敦賀発電所2号炉

ボーリング柱状図の記事欄に係るご指摘への回答

令和2年9月24日提出の資料からの修正箇所

令和2年10月30日

コア観察カード
(H27年8月)

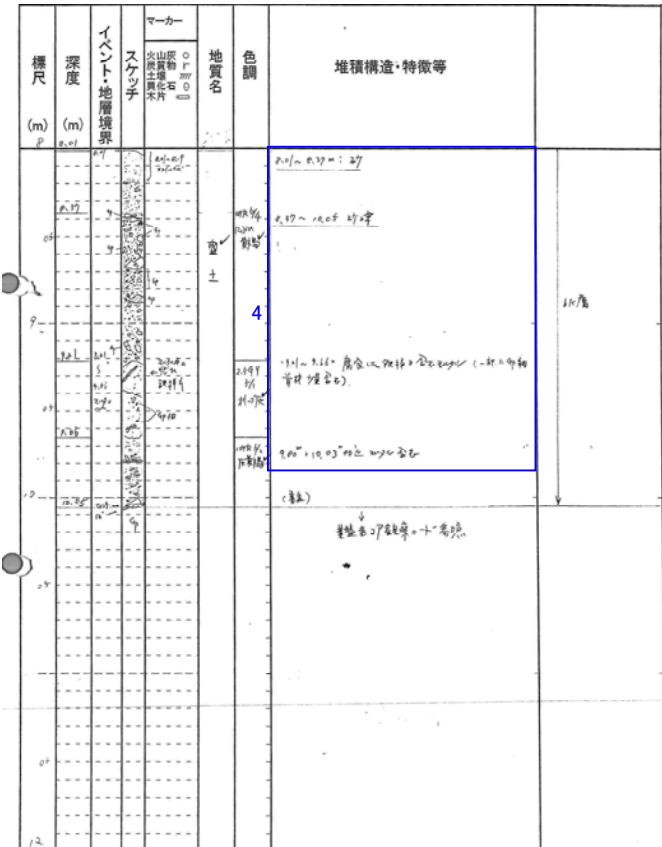
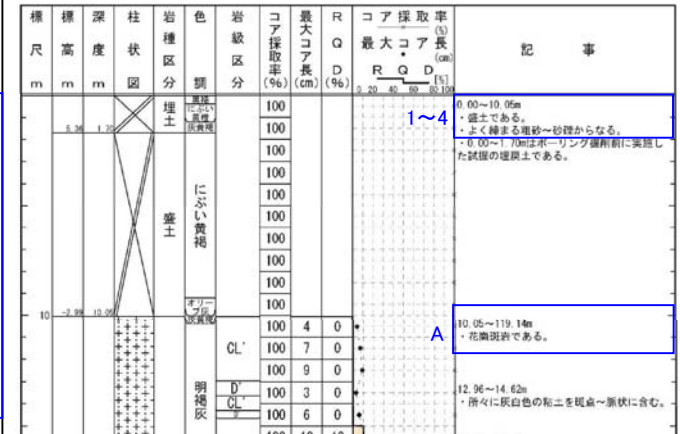
記事	コア観察カード(H27年8月)⇒申請書用柱状図
1~4	<ul style="list-style-type: none"> ・堆積物の記載は、埋土、砂礫等の性状を示すこととし、“地質名”欄に対応した層相名を記載。 ・当該ボーリングの土質区間は、一連が人工層からなるが、土質構成として、良く締まる粗砂~砂礫からなるまとめ書き。
A	<ul style="list-style-type: none"> ・“地質名”欄に基づき、花崗斑岩とその深度区間を記載。

コア観察カード
(H27年8月)

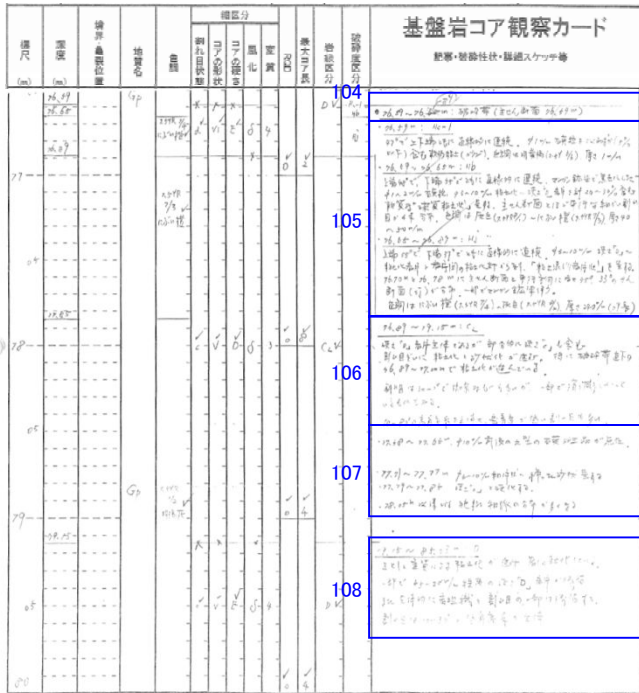
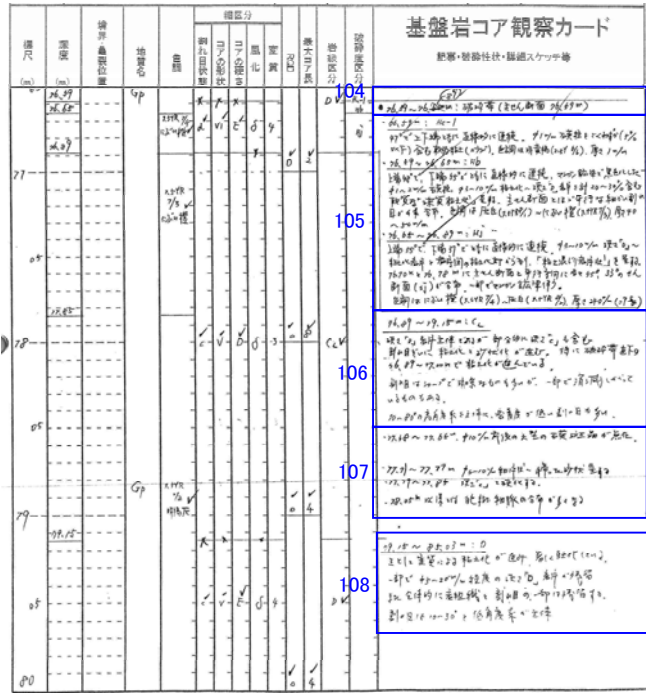
記事	コア観察カード(H27年8月)⇒申請書用柱状図
104, 105	<ul style="list-style-type: none"> 薄片観察の結果で得られた最新活動面の変位センスを記載。 表現の見直し(粘土混り岩片状→粘土混じり礫状) ポアホールテレビの解析結果による最新活動面の走向・傾斜を記載。 破砕部の見かけの傾斜については、補足的なものであるため、端部及び主せん断面で取得したものを除き削除。 主せん断面との記載については、コア観察による最新活動面を示したものであり、申請書では記載しないこととしているため削除。 粒径、粒子の種類、含有率、マンガンについては、補足的なものであるため削除。 破砕度区分Hc-1及びHc-2からなる区間の累計幅を記載することとしているため、HbやHj区間の幅については削除。 境界の直線性、硬軟については、申請書では記載しないこととしているため削除。
106	<ul style="list-style-type: none"> 岩級及びその区間については、“岩級区分”欄で示しているため削除。 硬軟については、岩級区分に含めて示しているため削除。 割れ目沿いに砂状化と粘土化が進行しているが、劣化に系統性が認められないことから削除。 割れ目の残留の程度については、岩盤の劣化に関する補足的なものであるため削除。 割れ目の傾斜、割れ目の密着状態については、補足的なものであるため削除。
107	<ul style="list-style-type: none"> 一般的な岩相であり、石基及び斑晶の種類、粒径等については、特に目立つ区間のみ記載することとしており、特に目立つ区間ではないため削除。 77.71～77.77mで細片状～締まった砂状を呈するが、掘削時の機械割れと判断し削除。 硬軟については、岩級区分に含めて示しているため削除。 一部で粘土を挟在するが、いずれも連続性や直線性に乏しいため削除。
108	<ul style="list-style-type: none"> 表現の見直し(軟化→軟質化) 岩級については、“岩級区分”欄で示していることから削除。 割れ目の傾斜については、補足的なものであるため削除。

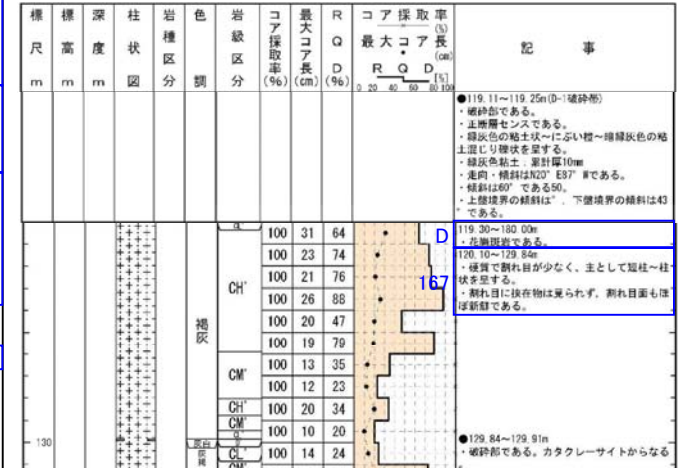
記事	コア観察カード(H27年8月)⇒申請書用柱状図
166	・岩級及びその区間については、“岩級区分”欄で示していることから削除。 ・硬軟については、岩級区分に含めて示していることから削除。 ・一部割れ目沿いに砂状化し、粘土を挟在するが、岩盤の劣化に系統性が認められないことから削除。 ・鉱物脈については、補足的なものであるため削除。
167	・“コアの形状”欄に基づき、下端深度を129.84m、短柱～柱状と記載。 ・“コアの硬さ”欄に基づき、硬質と記載。 ・長石の白濁化については、風化・変質に関する補足的なものであるため削除。
168	・割れ目の密着状態・開口状況、割れ目沿いの鉱物の晶出については、補足的なものであるため削除。
169	・砂を挟在するが、連続性に乏しく、周囲の岩盤に劣化が認められないことから削除。
D	・“地質名”欄に基づき、花崗斑岩及びその深度区間を記載。
170	・割れ目沿いに片状化するが、掘削時の機械割れと判断し削除。

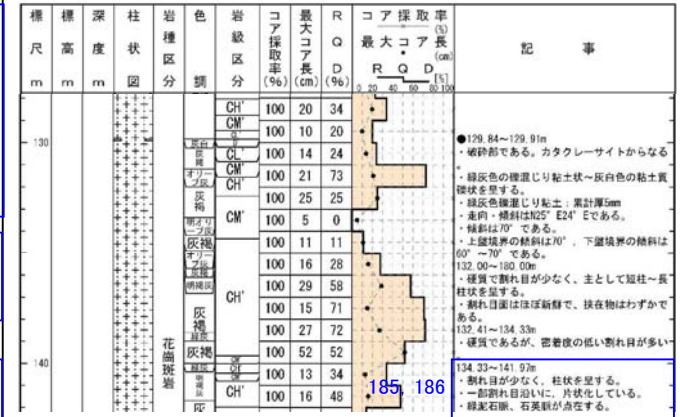
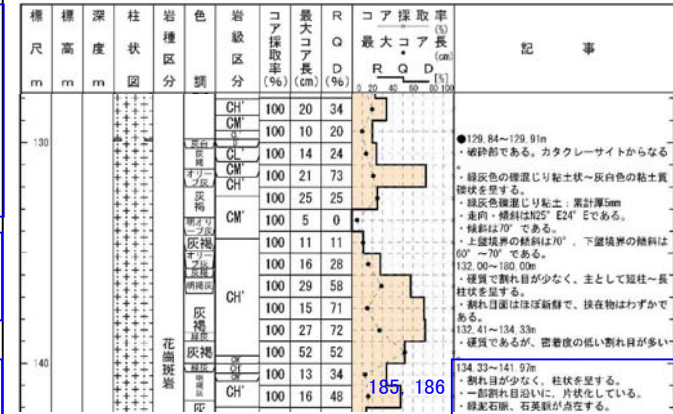
記事	コア観察カード(H27年8月)⇒申請書用柱状図
184	<ul style="list-style-type: none"> 割れ目の密着状態、挟在物の有無、鉱物の晶出については、補足的なものであるため削除。 134.35mに岩片を挟在するが、周囲の岩盤に劣化が認められないことから削除。
185, 186	<ul style="list-style-type: none"> “コアの形状”欄に基づき、下端深度を141.97m、柱状と記載。 記事No.191、192に基づき、一部割れ目治いに片状と記載。 岩級及びその区間については、“岩級区分”欄で示していることから削除。 硬軟については、岩級区分に含めて示していることから削除。 割れ目の密着状態、変色については、補足的なものであるため削除。 一般的な岩相であり、石基及び斑晶の種類、粒径等については、特に目立つ区間のみ記載することとしており、特に目立つ区間ではないため削除。 135.76mで割れ目を切っているとの記載があるが、周囲の岩盤に劣化が認められないことから削除。

記事	コア観察カード(H27年8月)⇒申請書用柱状図
184	<ul style="list-style-type: none"> 割れ目の密着状態、挟在物の有無、鉱物の晶出については、補足的なものであるため削除。 134.35mに岩片を挟在するが、周囲の岩盤に劣化が認められないことから削除。
185, 186	<ul style="list-style-type: none"> “コアの形状”欄に基づき、下端深度を141.97m、柱状と記載。 記事No.191, 192に基づき、一部割れ目沿いに片状と記載。 岩級及びその区間については、“岩級区分”欄で示していることから削除。 硬軟については、岩級区分に含めて示していることから削除。 割れ目の密着状態、変色については、補足的なものであるため削除。 一般的な岩相であり、石基及び斑晶の種類、粒径等については、特に目立つ区間のみ記載することとしており、特に目立つ区間ではないため削除。 135.76mで割れ目を切っているとの記載があるが、周囲の岩盤に劣化が認められないことから削除。

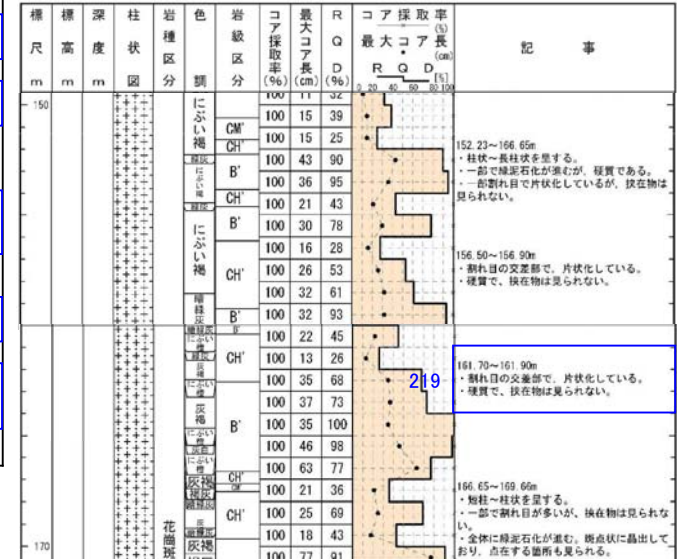
記事	コア観察カード(H27年8月)⇒申請書用柱状図
216	・159.45mで割れ目を切っているとの記載があるが、周囲の岩壁に劣化が認められないことから削除。
217	・岩級及びその区間については、“岩級区分”欄で示しているため削除。 ・硬軟、割れ目の発達程度、挟在物の有無については、記事No. 208~210でまとめ書きしていることから削除。
218	・緑泥石化については、記事No. 208~210でまとめ書きしていることから削除。 ・色調については、補足的なものであるため削除。
219	・表現の見直し(粘土や砂をはさまない→挟在物はみられない)
220	・一般的な岩相であり、石基及び斑晶の種類、粒径等については、特に目立つ区間のみ記載することとしており、特に目立つ区間ではないため削除。 ・割れ目の傾斜、割れ目の密着状態については、補足的なものであるため削除。

コア観察カード
(H27年8月)

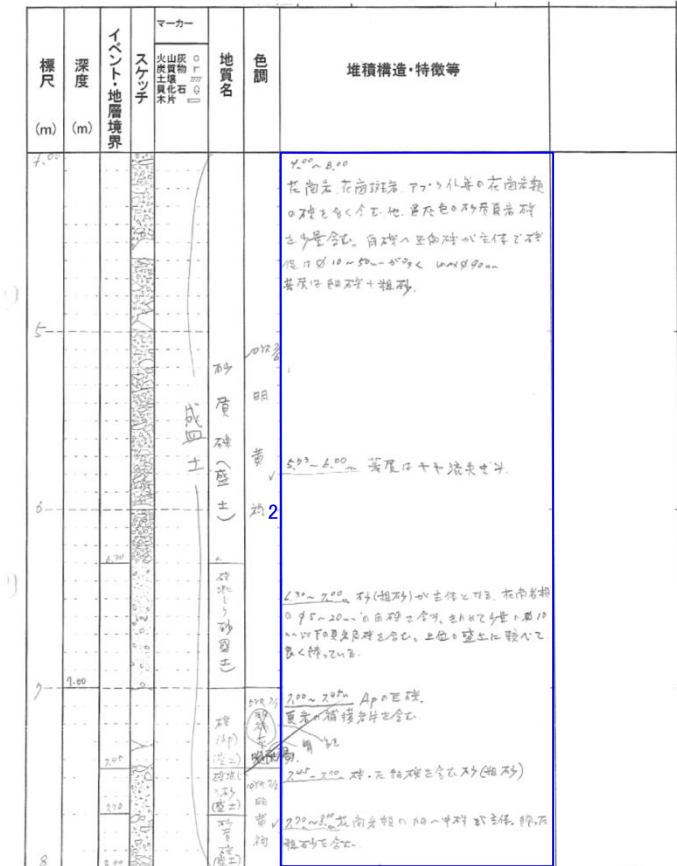
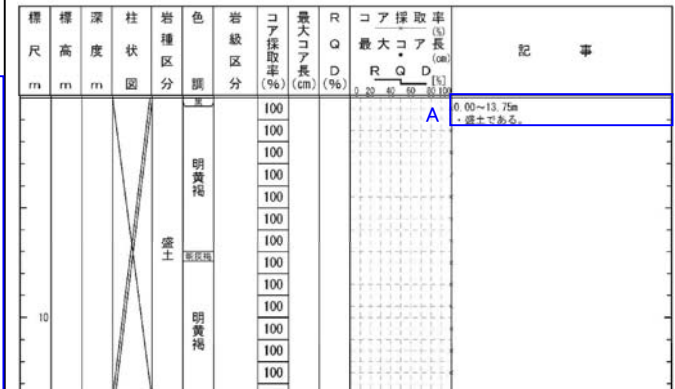
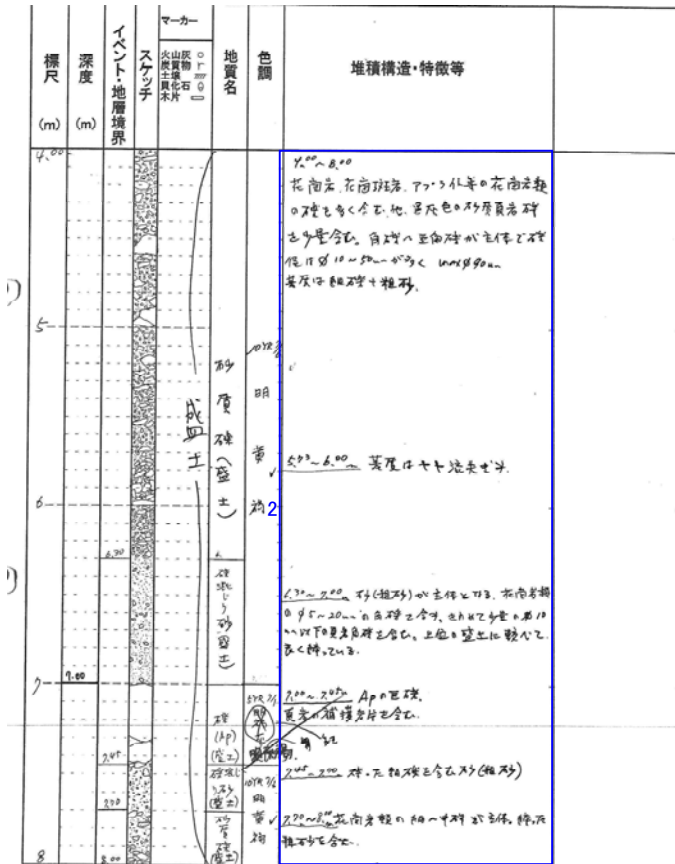
記事	コア観察カード(H27年8月)⇒申請書用柱状図
A.2	・堆積物の記載は、埋土、砂礫等の性状を示すこととし、“地質名”欄に対応した層相名を記載。

コア観察カード
(H27年8月)

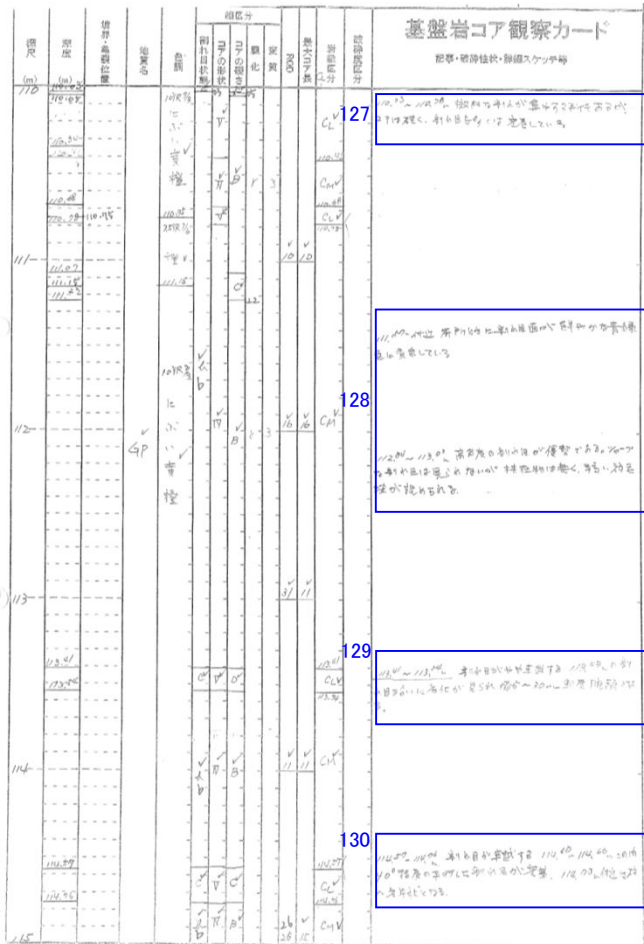
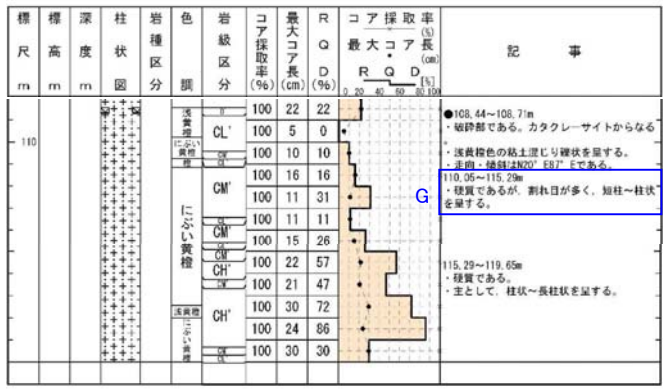
記事	コア観察カード(H27年8月)⇒申請書用柱状図
127	・硬軟や割れ目の発達程度については、RQD、最大コア長、岩級区分で示していることから削除。 ・割れ目の密着状態については、補足的なものであるため削除。
G	・“コアの硬さ”欄に基づき、硬質と記載。 ・“コアの形状”欄に基づき、短柱状と記載。一部でより割れ目間隔の大きな区間が分布することから、柱状と記載。
128	・割れ目の変色、挟在物の有無については、補足的なものであるため削除。 ・割れ目の発達程度については、RQD、最大コア長、岩級区分で示していることから削除。
129	・割れ目については、掘削時の機械割れと判断し削除。
130	・割れ目の発達程度については、RQD、最大コア長、岩級区分で示していることから削除。

コア観察カード
(H27年8月)

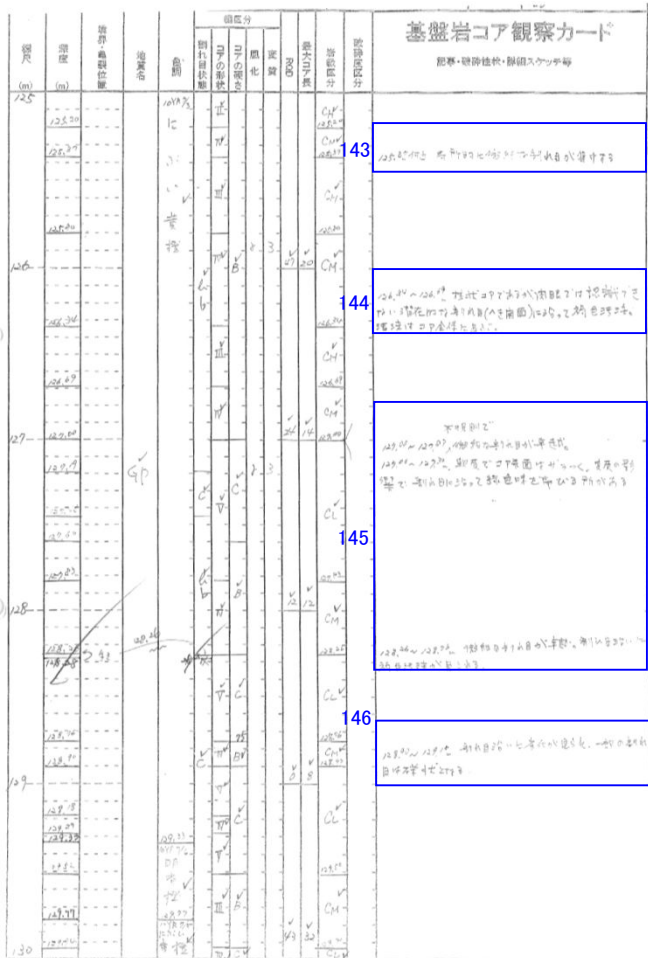
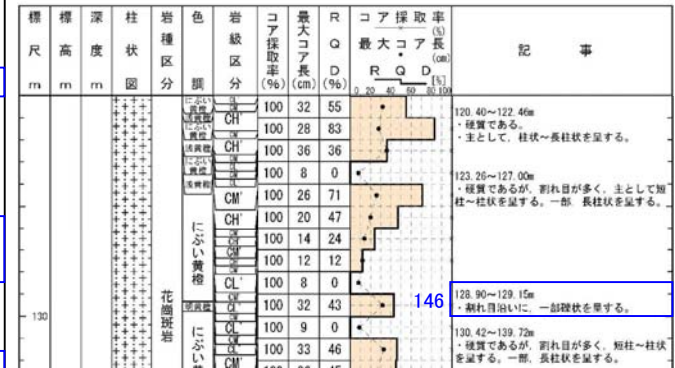
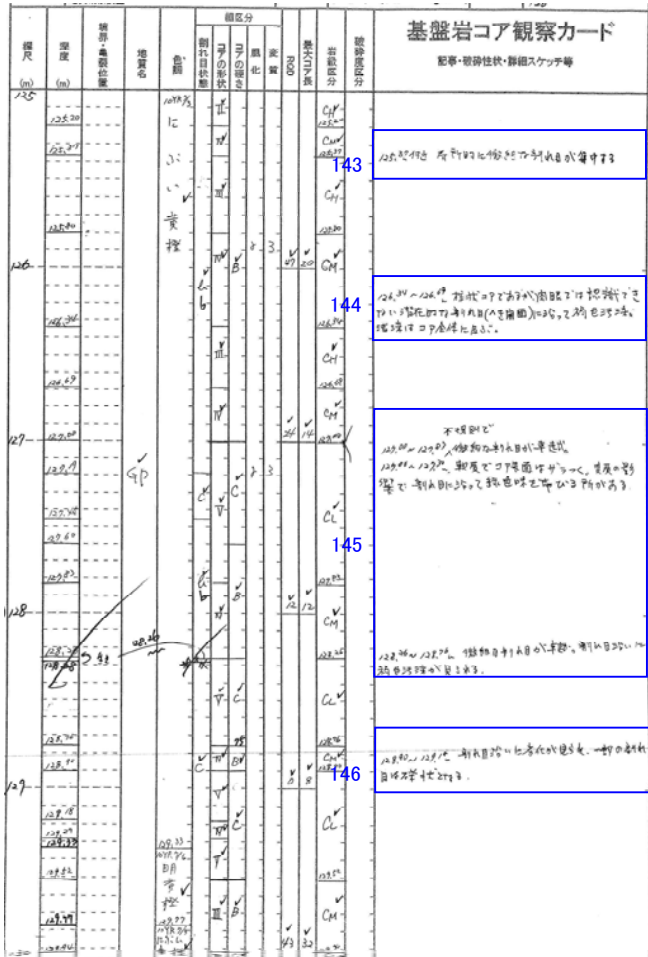
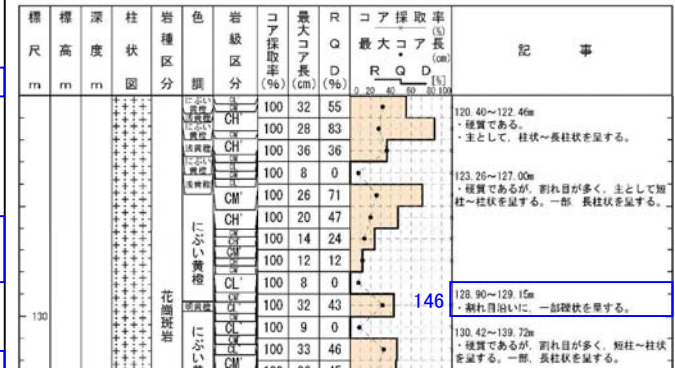
記事	コア観察カード(H27年8月)⇒申請書用柱状図
143	・割れ目の発達程度については、周囲の割れ目と差異が認められないため削除。
144	・割れ目の発達程度については、RQD、最大コア長、岩級区分で示しているため削除。 ・変色については、補足的なものであるため削除。
145	・割れ目の発達程度については、RQD、最大コア長、岩級区分で示しているため削除。 ・コア表面の粗さ、割れ目沿いの変色については、補足的なものであるため削除。
146	・変更なし

記事	コア観察カード(H27年8月)⇒申請書用柱状図
143	・割れ目の発達程度については、周囲の割れ目と差異が認められないため削除。
144	・割れ目の発達程度については、RQD、最大コア長、岩級区分で示しているため削除。 ・変色については、補足的なものであるため削除。
145	・割れ目の発達程度については、RQD、最大コア長、岩級区分で示しているため削除。 ・コア表面の粗さ、割れ目沿いの変色については、補足的なものであるため削除。
146	・変更なし

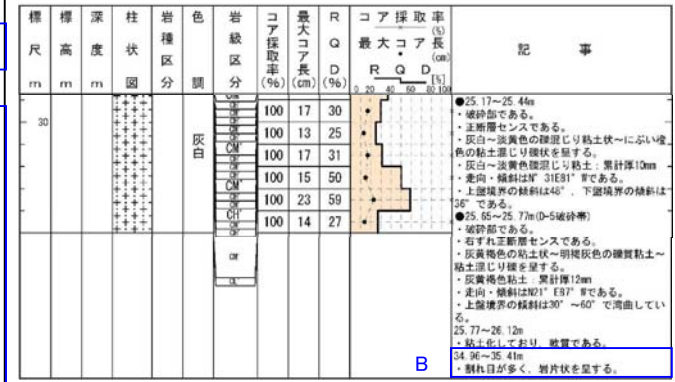
記事	コア観察カード(H27年8月)⇒申請書用柱状図
52	・シルトを挟在するが、連続性に乏しく、周囲の岩盤に劣化が認められないことから削除。
53	・硬軟や割れ目の発達の程度については、RQD、最大コア長、岩級区分で示していることから削除。 ・割れ目の傾斜、割れ目の密着状態、マンガ、褐色汚染については、補足的なものであるため削除。 ・一部の割れ目に砂や粘土を挟在するが、周囲の岩盤に劣化が認められないことから削除。
B	・“コアの形状”欄に基づき、岩片状と記載。

コア観察カードの仮ワープロ変換

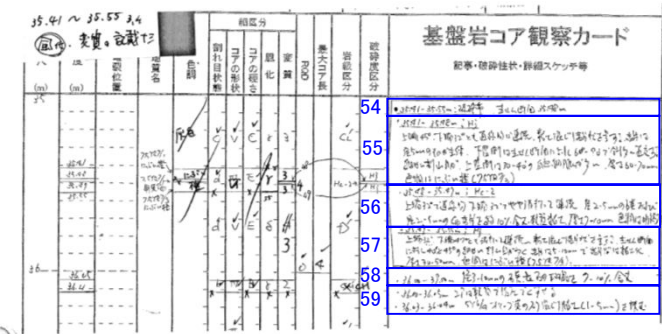
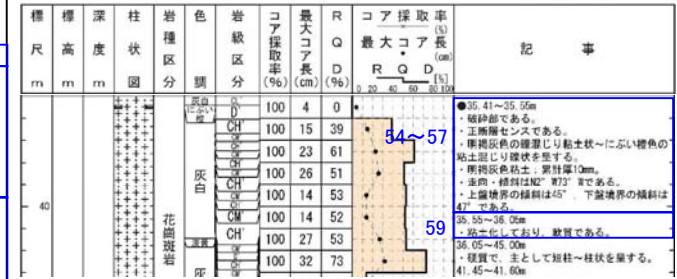
記事	コア観察カード(H27年8月)⇒申請書用柱状図
54~57	<ul style="list-style-type: none"> 薄片観察の結果で得られた最新活動面の変位センスを記載。 径2~5mmの石英および径2~5mmのGp岩片を約10%含むとの記載に基づき、礫混じり粘土状と記載。 表現の見直し(粘土混じり岩片状→粘土混じり礫状) 粘土の累計幅については、最大値を記載。 ポアホールテレビの解析結果による最新活動面の走向・傾斜を記載。 破砕部の見かけの傾斜については、補足的なものであるため、端部で取得したものを除き削除。 主せん断面との記載については、コア観察による最新活動面を示したものであり、申請書では記載しないこととしているため削除。 粒径、粒子の種類、含有率については、補足的なものであるため削除。 破砕度区分Hc-1及びHc-2からなる区間の累計幅を記載することとしているため、Hj区間の幅については削除。 境界の直線性、硬軟については、申請書では記載しないこととしているため削除。
58	一般的な岩相であり、石基及び斑晶の種類、粒径等については、特に目立つ区間のみ記載することとしており、特に目立つ区間ではないため削除。
59	<ul style="list-style-type: none"> “コアの硬さ”欄に基づき、35.55~36.05m、粘土化しており、軟質であると記載。 粘土の幅については、ばらつきがあるため削除。
